**Informe Técnico DGOAT No. 065 de 14 MAY. 2020**

**Evaluación de viabilidad para adecuación del sendero Guadalupe-Aguanoso.**

Expediente	No Aplica			
Radicación	20201105503 del 05/febrero/2020			
Asunto	Evaluación de viabilidad para adecuación del sendero Guadalupe-Aguanoso.			
Solicitante o Contraventor	EMPRESA DE ACUEDUCTO Y ALCANTARILLADO DE BOGOTÁ EAAB-ESP			
Representante Legal	NELSON VALENCIA VILLEGAS			
Identificación	NIT 899999094-1			
Domicilio Solicitante	AV CL 24 37 15			
Teléfonos Solicitante	3447000 ext 4515			
Predios	<b>Nombre</b>	<b>Cédula Catastral</b>	<b>Tipo</b>	
	CALERA DE MONSERRATE I	AAA0156KPLF	Servicio Ambiental	
Ubicación	<b>Municipio</b>	<b>Vereda</b>	<b>Este</b>	<b>Norte</b>
	Bogotá	Jurisdicción	0	0
Cuencas	Río Bogotá - SZH			
Área protegida o de importancia estratégica	Bosque Oriental de Bogotá - RFP			
CIIU	00 - * NO APLICA			
Departamento de Gestión Ambiental	No Aplica			
Objetivo	Evaluar la viabilidad para adecuar el sendero Guadalupe-Aguanoso.			
Fecha Visita	No Aplica			
Tipo	Trámite por Decidir	Seguimiento y Control	Evaluación de Documentación

**Figura 5. Diseños de la señalización**

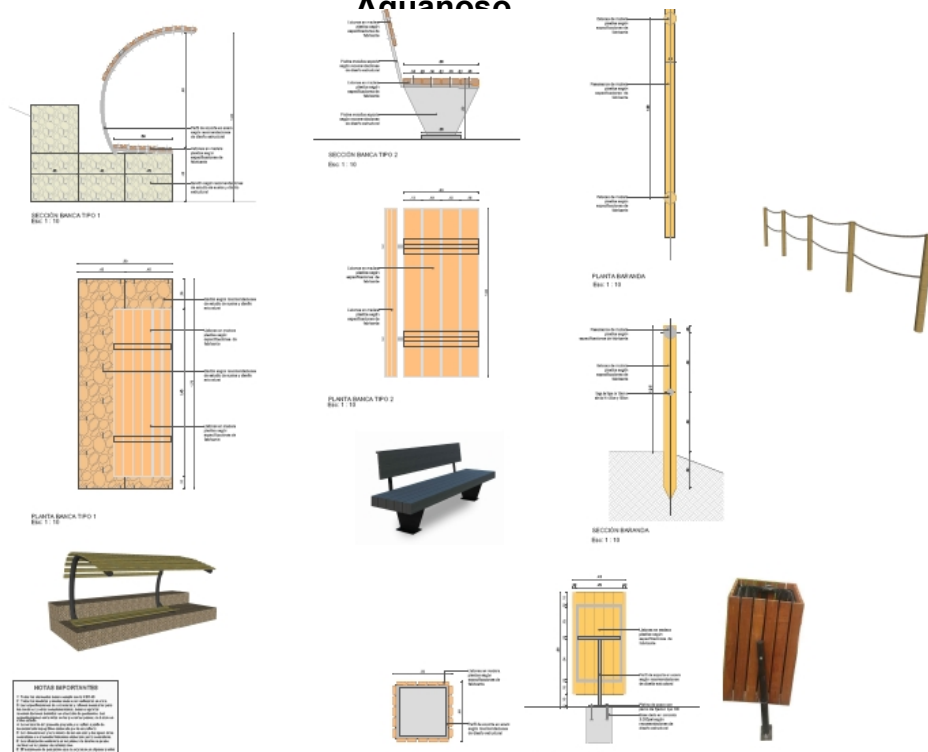
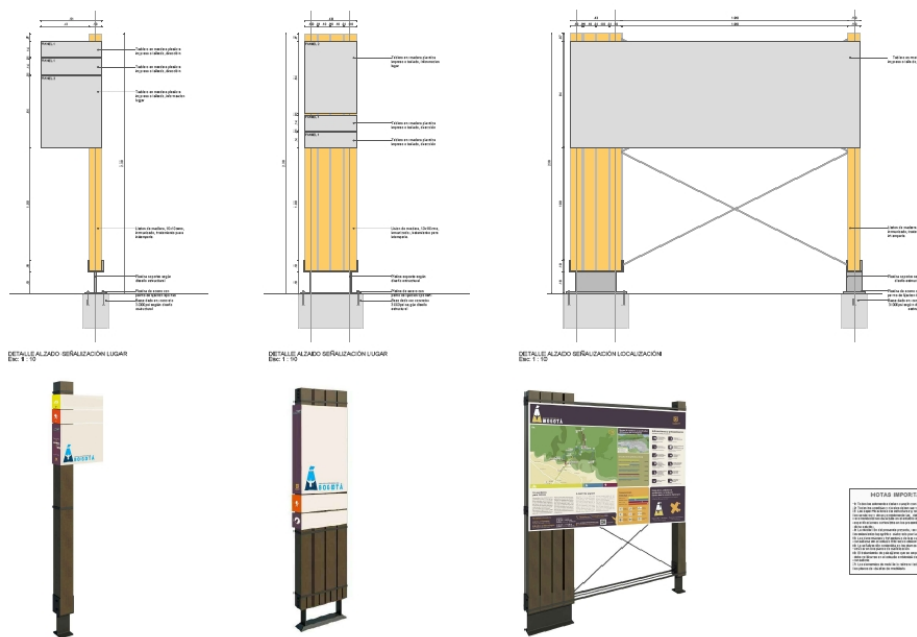
De acuerdo a la información presentada se hacen las siguientes especificaciones técnicas: Base dado en concreto 3.000psi con platina de anclaje según diseño estructural, listón de madera, 10x10cms, inmunizado, tratamiento para intemperie, tablero en madera plástica impreso o tallado, platina soporte según diseño estructural, Platina de acero con perno de fijación tipo hilti.
